Réponse à une demande de permission de voirie

N° de dossier : 1071221/CAN400909/2405643 /
Date : 27/03/2025
Contact : Franck MAGNE

15200 MEALLET - RD678.

Objet de la demande: déplacement de conduites Télécom

TT= Tranchée Traditionnelle

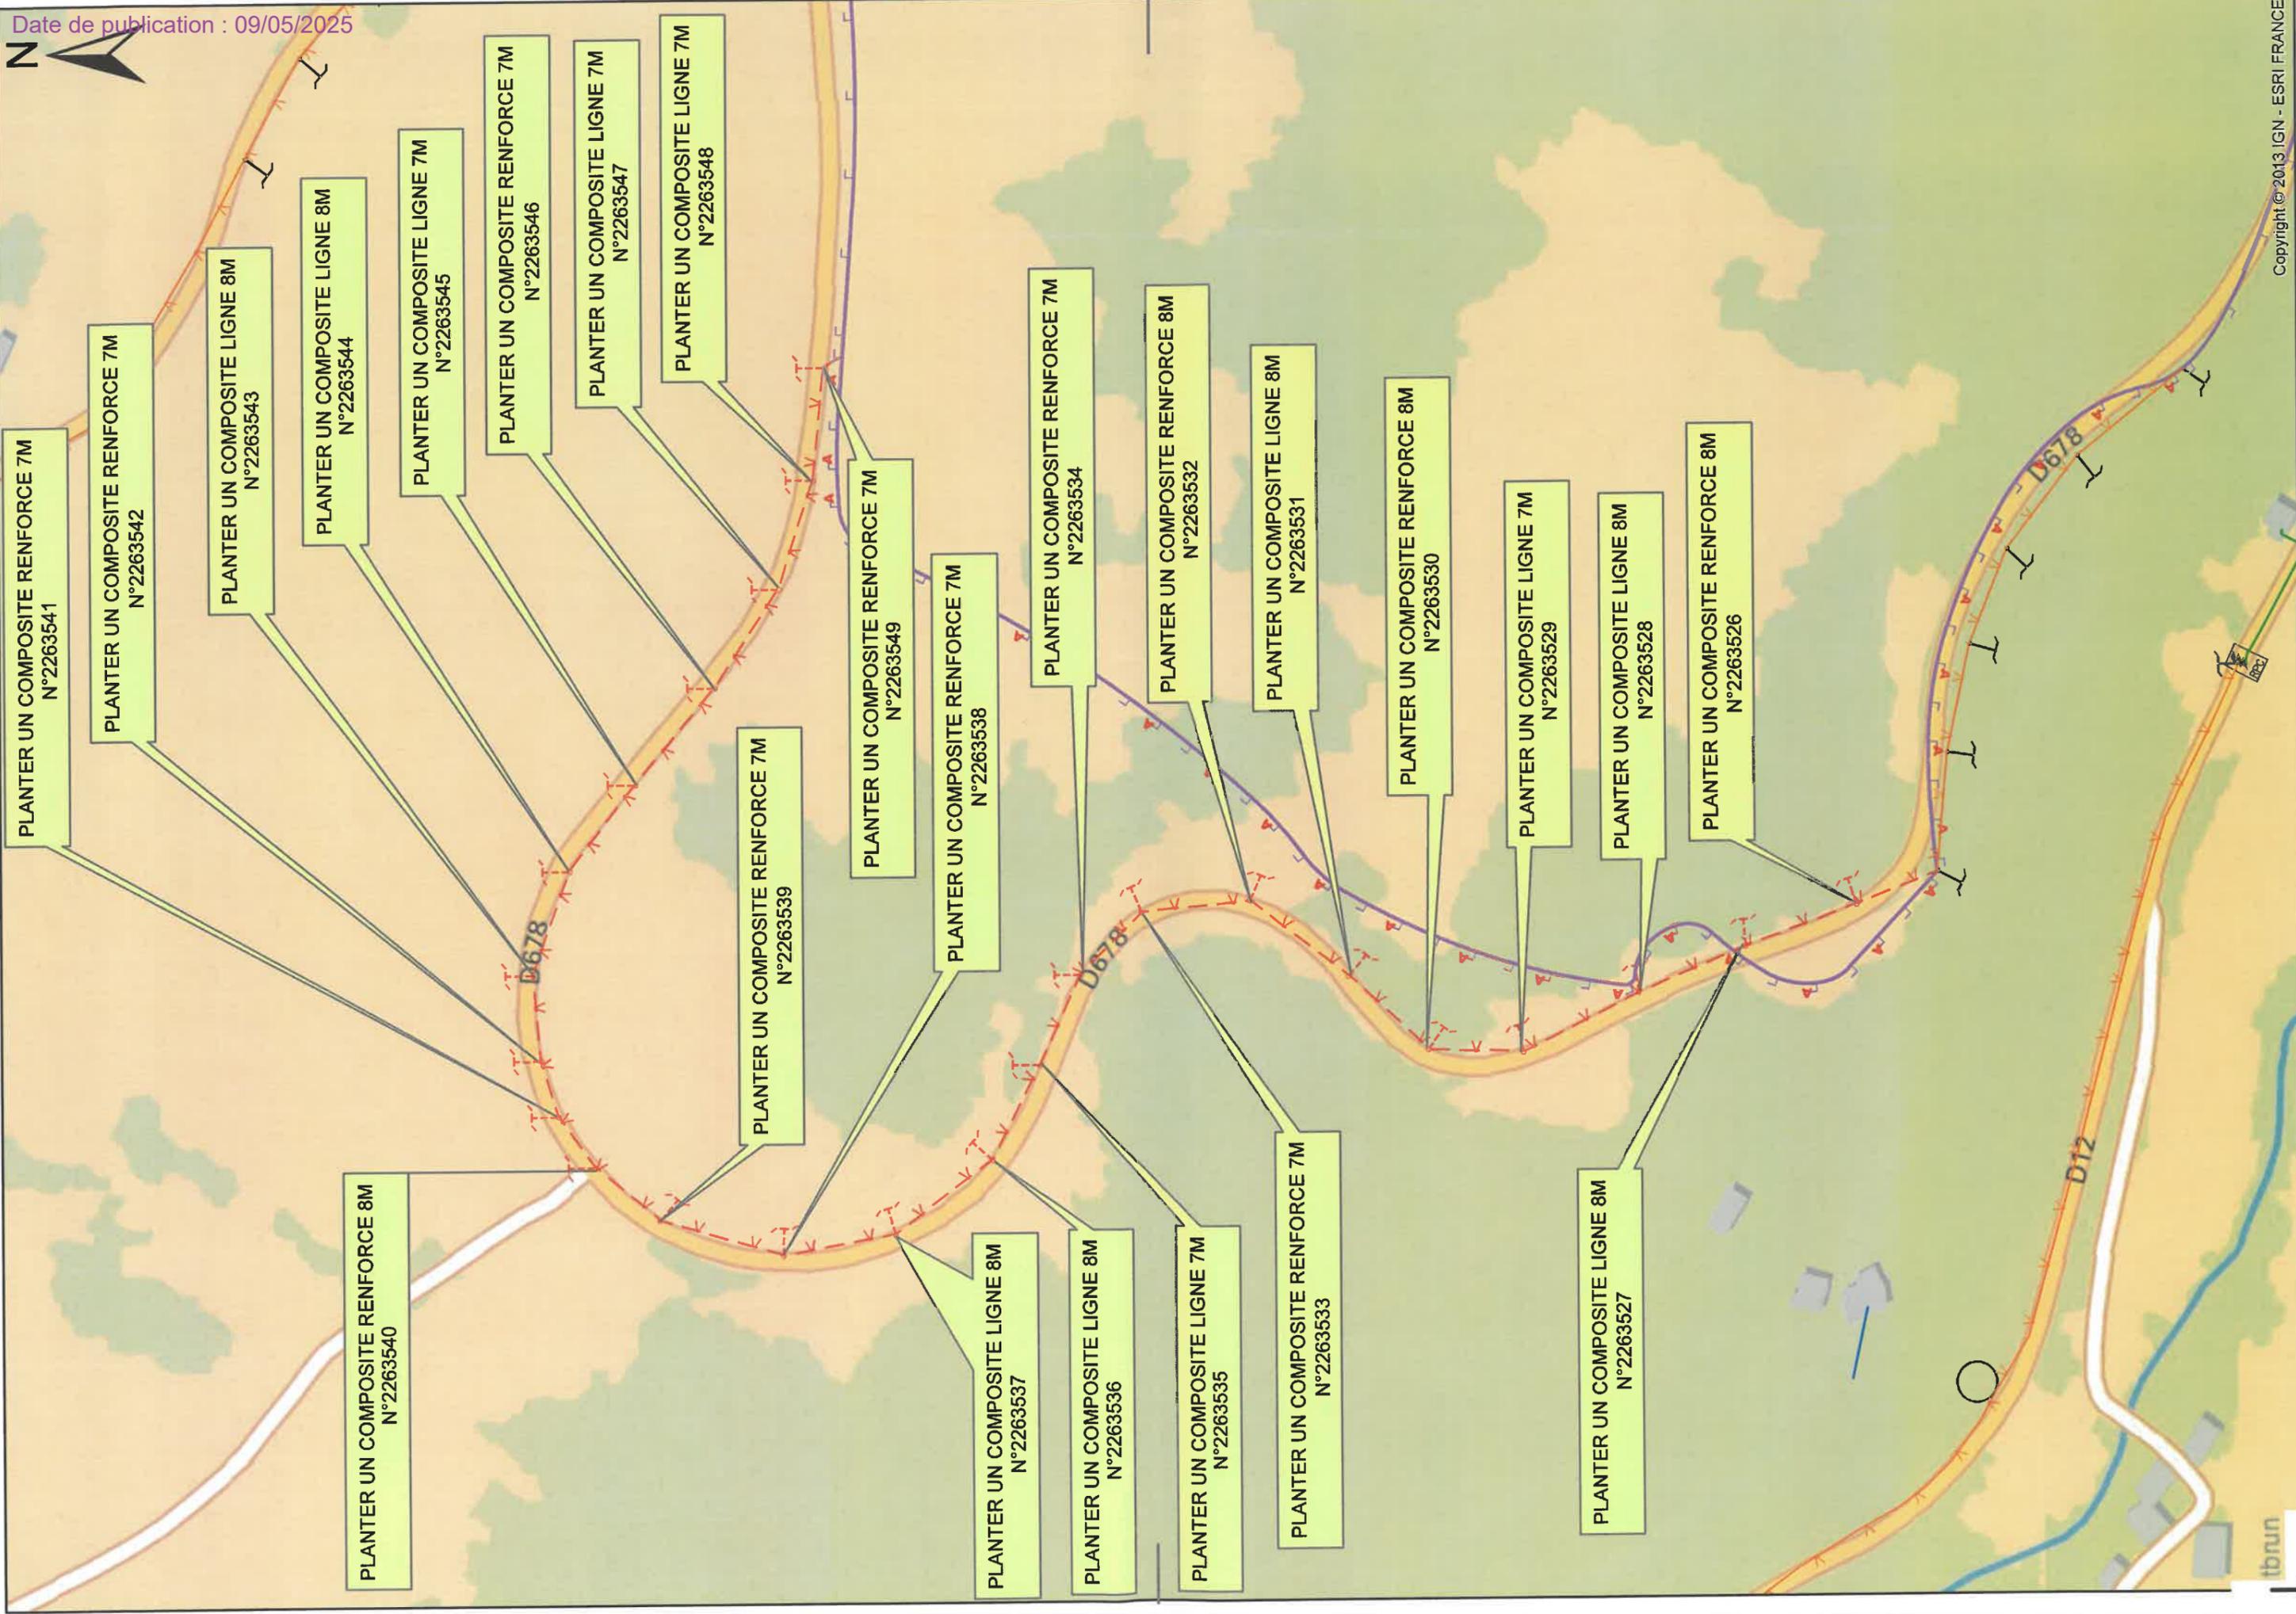
Le piquetage réalisé par Orange n'est pas satisfaisant car des poteaux se retrouvaient en limite du fossé pouvant gêner l'entretien futur.

Conformément à la proposition d'implantation, un piquetage et marquage au sol vert ont été réalisés de l'autre côté de la chaussée.

Un piquetage au sol vert du 6/05/25
